**ROTAX.**

SERVICE INFORMATION

1 UL 95-D/rev. 1

Ground connection for pick-up wiring, ROTAX Engine Series Type 912 UL

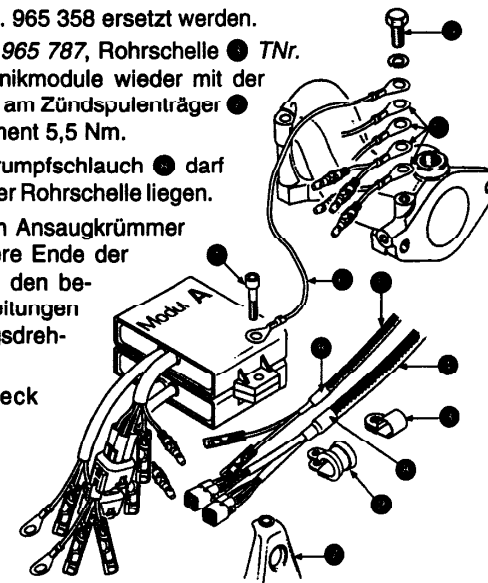
8.1) Innensechskantschraube ● M5x25 abschrauben und Rohrschelle ● mit innenliegendem Gummi entfernen.

8.2) Neue Rohrschelle ● (ohne Gummiverkleidung) aufschieben und die Leitungsstränge der Geber- und Ladespulenleitung ● und ● soweit nach vorne schieben, bis das Metallgeflecht der beiden Leitungsstränge zur Gänze in der neuen Rohrschelle aufliegt.

8.3) Die Zündungs-Absteilleitungen sind über die ganze Länge abzuschirmen. Die Abschirmungen sind mit kurzen Anschlußdrähten gemeinsam mit der Masseleitung ● bei der Innensechskantschraube ● zu verschrauben. Zündschalterseitig sind die Schirmungen der Absteilleitungen ebenfalls sicher mit Masse zu verbinden. Ist eine nachträgliche Anbringung der Schirmung nicht mehr möglich, kann das Elektronikmodul von Zündkreis A durch ein neues Elektronikmodul (mit π -Filter) Teile Nr. 965 358 ersetzt werden.

8.4) Neues Massekabel ● TNr. 965 787, Rohrschelle ● TNr. 851 119 und beide Elektronikmodule wieder mit der Innensechskantschraube ● am Zündspulenträger ● befestigen. Anzugsdrehmoment 5,5 Nm.

■ **ACHTUNG:** Der Schrumpfschlauch ● darf nicht in der Rohrschelle liegen.

8.5) Sk-Schraube ● M6x16 vom Ansaugkrümmer abschrauben und das andere Ende der neuen Masseleitung ● mit den bereits vorhandenen 4 Masseleitungen ● wieder befestigen. Anzugsdrehmoment 10 Nm.

8.1) Remove Allen screw ● M5x25 and the clamp ● with rubberlined inside.

8.2) Slide new clamp ● (without rubberlining) over the cable-assemblies ●, ● so far that the screening braid rests completely in the clamp.

8.3) The shorting cables have to be furnished with screening over the complete length. The sceening to be attached via short connection wires on the Allen screw ● together with grounding cable ●. On the ignition switch side the screening of the shorting cable has to be securely connected to ground too.

If the screening braid can not be added afterwards, then it can be helped by exchange of the electronic modul serving ignition circuit A, for the new electronic modul with integrated screening, part no. 965 358.

8.4) Attach new grounding cable ● part-no. 965 787, clamp ● part-no. 851 119 and both electronic modules by Allenscrew ● to ignition coil bracket ●. Tightening torque 5,5 Nm (50 in lb)

■ **ATTENTION:** The shrink tube ● must not rest in clamp.

8.5) Remove hex. head screw ● M6x16 from intake manifold and attach second end of new grounding cable ● together with the 4 already existing grounding cables ●. Tightening torques 10 Nm (90 in lb)
